DOB-ZOS.2401-14/2023

Odpowiedzi na pytania Wykonawcy

W związku z pytaniami dotyczącymi postępowania pn. „Remont cyrkulacji wody w budynku Pływalni Krytej przy ul. ks. J. Jałowego 23a w Rzeszowie” Zamawiający udziela następujących odpowiedzi:

Pytanie 1:

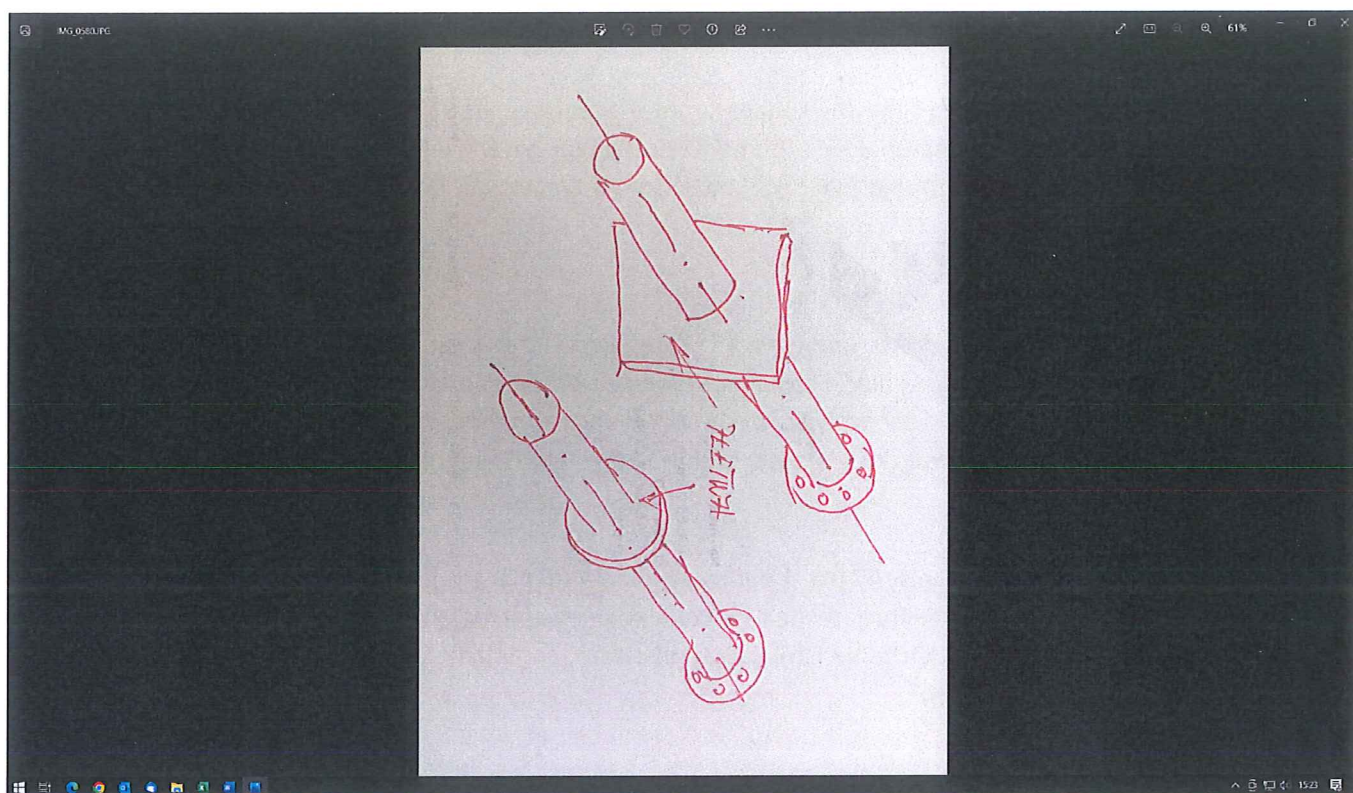
„Co w przypadku, gdy na rurze stalowej D200 dospawana jest po obwodzie rury „płetwa” z blachy stalowej o niewiadomych wymiarach:

Czy w takim przypadku zgodzą się Państwo na inne rozwiązanie?” Wykonawca poprosił również o wykonanie otworów pilotażowych wiertarką udarową w obrębie kilku przejść rurami stalowymi D200 przez ściany basenu

Zamawiający, z uwagi na czynną Pływalnię, nie jest w stanie wykonać otworów pilotażowych. W związku z brakiem dokumentacji konstrukcji niecki basenu krytego nie można wykluczyć przeszkód podczas wiercenia. W związku z tym Zamawiający dopuszcza rozwiązanie alternatywne w postaci wykorzystania istniejącego przejścia do przeprowadzenia nowych rur zasilających dysze napływowe w następującym wariantcie:

- wykonanie otworowania wewnątrz osadzonej w ścianie rury stalowej D200 w taki sposób aby wykonany otwór objął obecnie zasilającą dysze rurę stalową

- demontaż starej rury zasilającej i montaż nowej w wykonanym otworze
